**INFORME DE VISITA DE CONTROL**  
**N° 13679-2021-CG/GRIC-SVC**

**“ESTADO ACTUAL DE LA OBRA: MEJORAMIENTO DE  
LA CARRETERA DEPARTAMENTAL IC-111 (PUENTE  
VIZCAS) LA PEÑA – LA CAPILLA – LD CON AYACUCHO  
(AY-111 OCAÑA), DISTRITO Y PROVINCIA DE PALPA  
DEPARTAMENTO DE ICA”**

**ICA, 12 DE AGOSTO DE 2021**

**Imagen n.º 39**

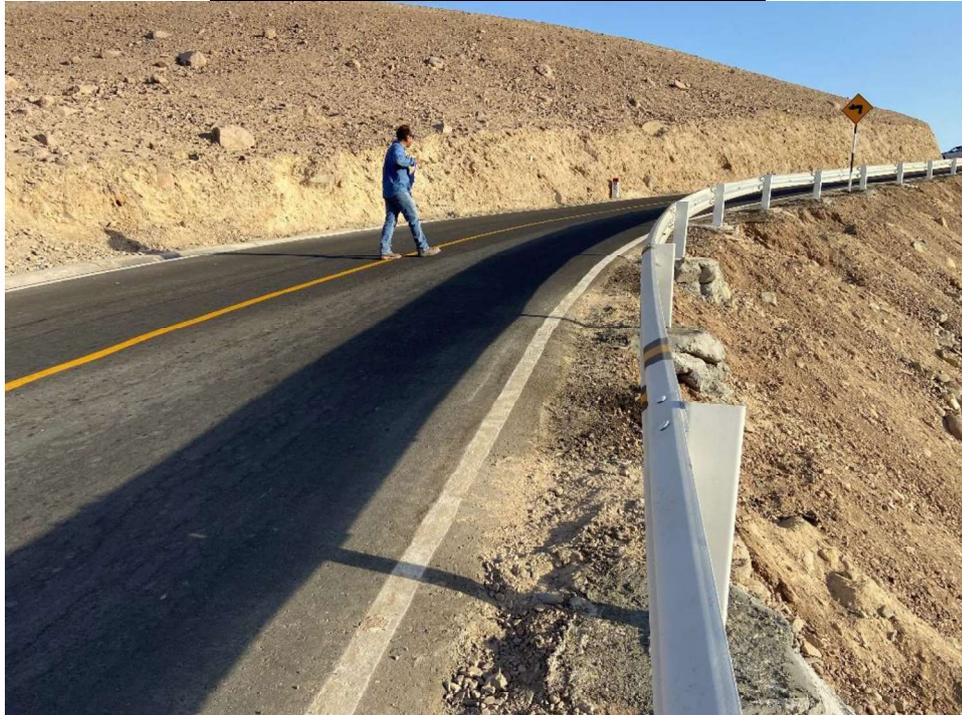
**Postes de los guardavías ubicados entre las progresivas 8+180 a la 8+330 se encuentran anclados con piedras, y mortero en la parte superior.**

**Imagen n.º 44**

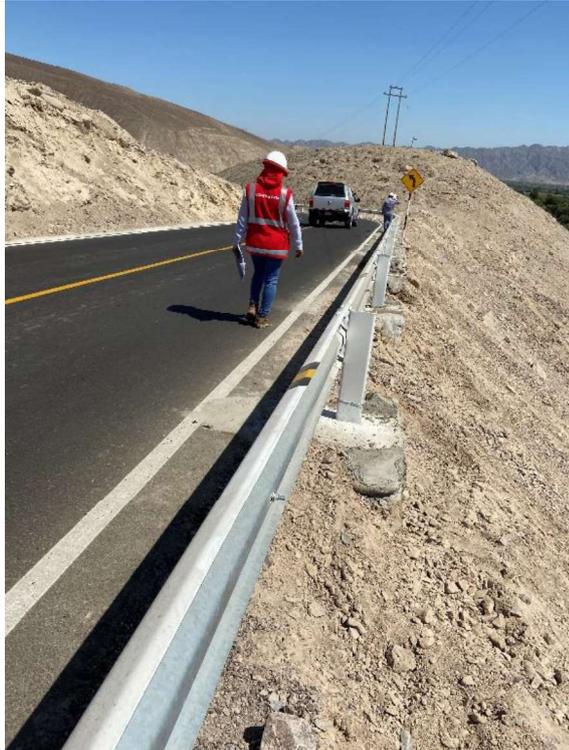
**Postes de los guardavías ubicados en la progresiva 3+370-3+400 aproximadamente, se encuentran anclados en área inestable con piedras, y mortero.**

##### PLANO DE DETALLE DE GUARDAVÍA

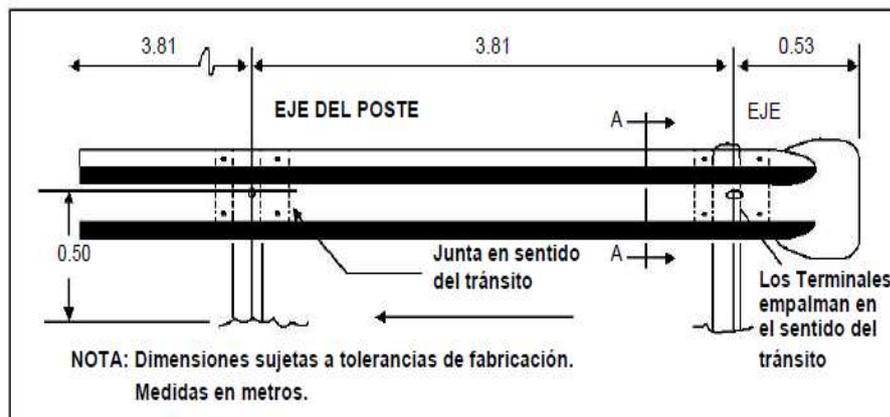
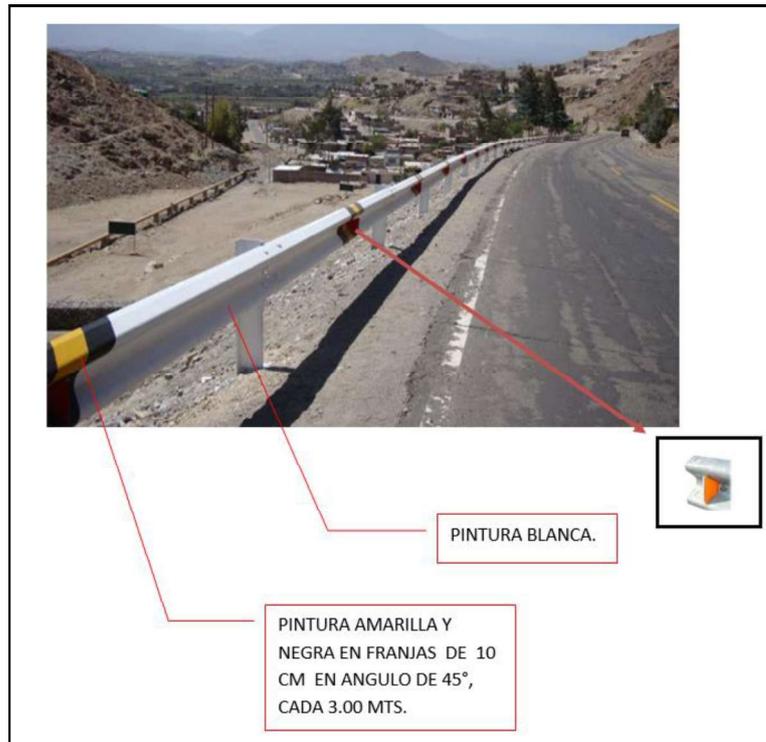
El poste se colocará verticalmente dentro del orificio y el espacio entre él y las paredes de la excavación se rellenará con parte del mismo suelo excavado, en capas delgadas, cada una de las cuales se compactará cuidadosamente con pisones, de modo que al completar el relleno, el poste quede vertical y firmemente empotrado. En los últimos treinta centímetros (30 cm.) medido desde la superficie del terreno en que se coloca el poste se deberá vaciar un concreto de Tipo G.

**Imagen n. ° 55**  
**Detalles de Sección Típica de las cunetas**

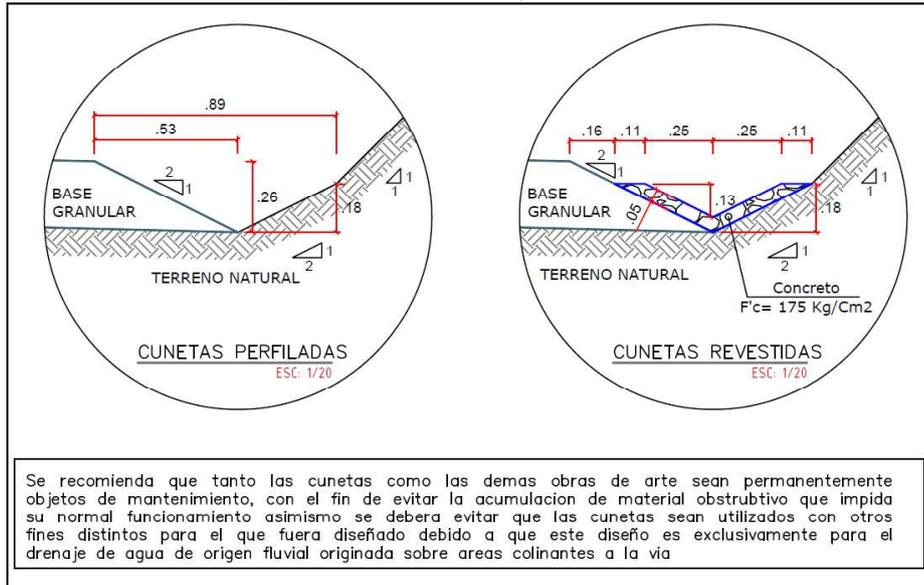
Los planos del expediente técnico de la obra<sup>2</sup>, con respecto a la construcción de obras de arte – Cunetas, presentan secciones que se muestran en la siguiente imagen.

**Imagen n.° 60**  
**Fisuras en Cunetas en las diferentes progresivas de la vía**

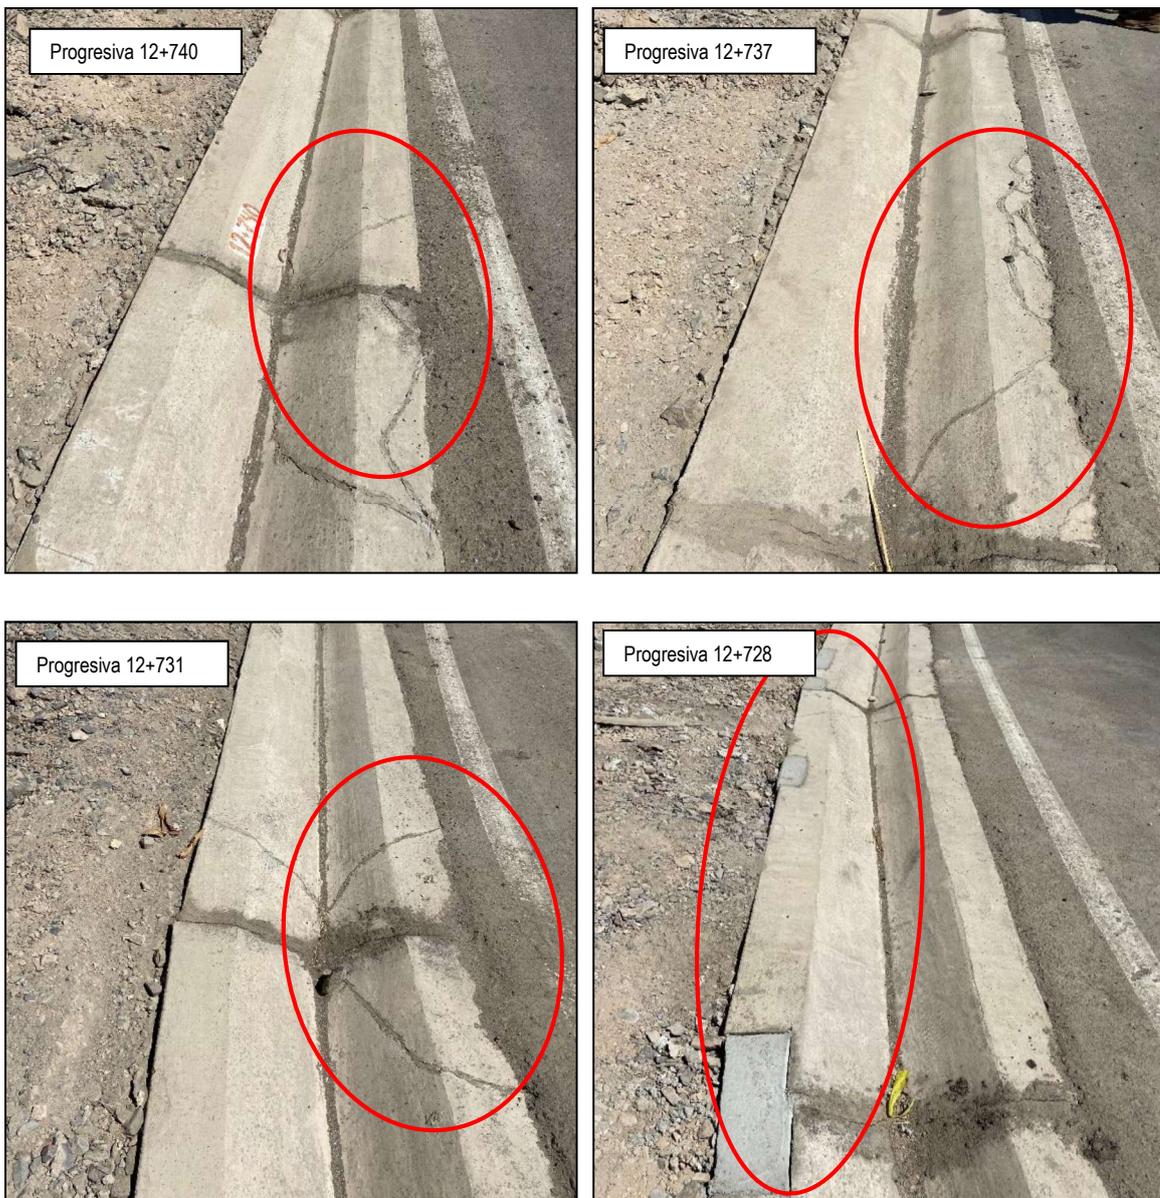
“Se observa que existen fisuras y rajaduras en las cunetas de concreto construidas.  
Se deberá reconstruir los tramos de cunetas que existan rajadura”

De la inspección realizada se ha observado el resane de las fisuras y rajaduras en las cunetas, resane que no se ha ejecutado según lo indicado en el acta de observaciones de la Entidad, tal y como se observa en las imágenes siguientes:

En consecuencia, de las visitas de inspección efectuadas por la comisión, se constató que la empresa contratista no realizó el resane de las cunetas por tramos, según acta de observaciones, asimismo se puede apreciar que la base de las cunetas no han sido perfiladas ni compactadas, lo que estaría ocasionando su erosión y posible desprendimiento de la cuneta existente, por lo tanto no se ha cumplido con lo estipulado en los planos y especificaciones técnicas del expediente técnico.

**Lamina AL-01- Plano de detalles de alcantarilla, considera en el corte longitudinal A-A el inicio y termino de la TMC**

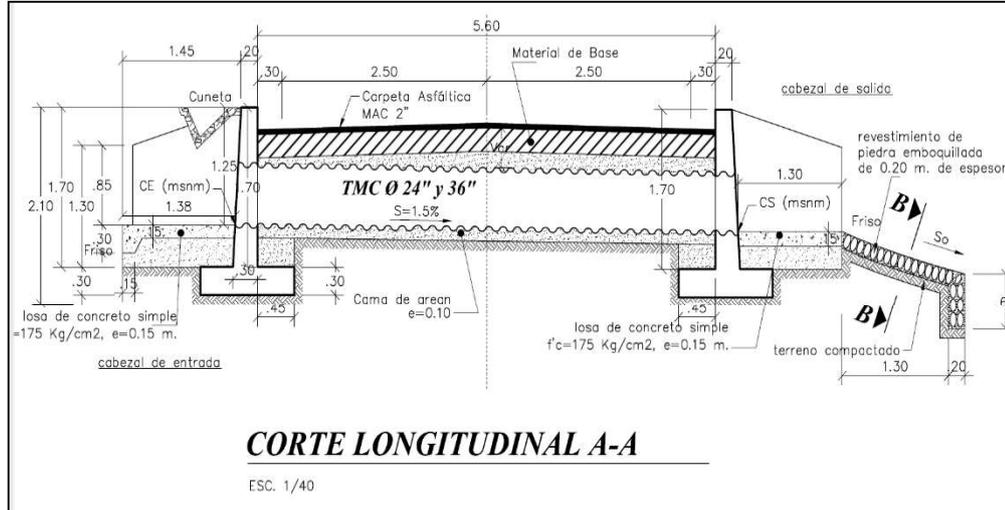
En el expediente técnico de la obra, plano Lamina AL-01- Plano de detalles de alcantarilla, considera en su corte longitudinal la instalación de la TMC<sup>6</sup> de 24 “y 36”, cuyo inicio y fin se encuentran al ras de los cabezales de entrada y salida, tal como se muestran en la imagen siguiente:

En ese sentido, los extremos de la tubería TMC que sobresalen los cabezales de entrada y salida, deberán colocarse de acuerdo a los diseños descritos en los planos del expediente técnico, los cuales deben de estar al ras de la entrada y salida de la alcantarilla.

**PLANOS (LAMINA AL-01) PLANO DE DETALLE DE ALCANTARILLA**

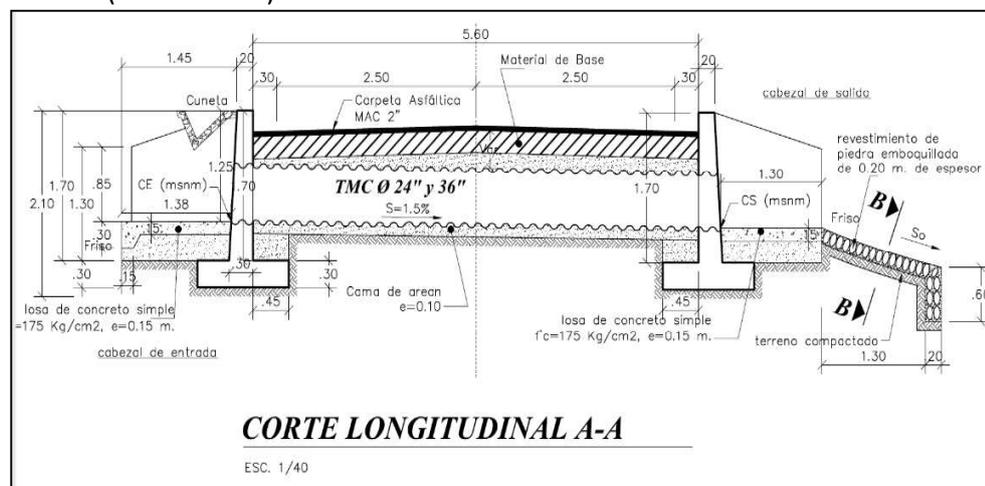
- ALCANTARILLAS TMC OBSTRUIDAS Y SOBRESALIDAS, SIN CONSIDERAR EL ANCHO ESTABLECIDO EN LOS PLANOS DEL EXPEDIENTE TÉCNICO, GENERARÍA QUE LA ESTRUCTURA NO SE COMPORTE SEGÚN EL DISEÑO PREVISTO, PUDIENDO DETERIORAR EL TERRAPLÉN DE LA ESTRUCTURA VIAL, PONIENDO EN RIESGO LA VIDA ÚTIL Y EL CUMPLIMIENTO DEL OBJETIVO DEL PROYECTO.
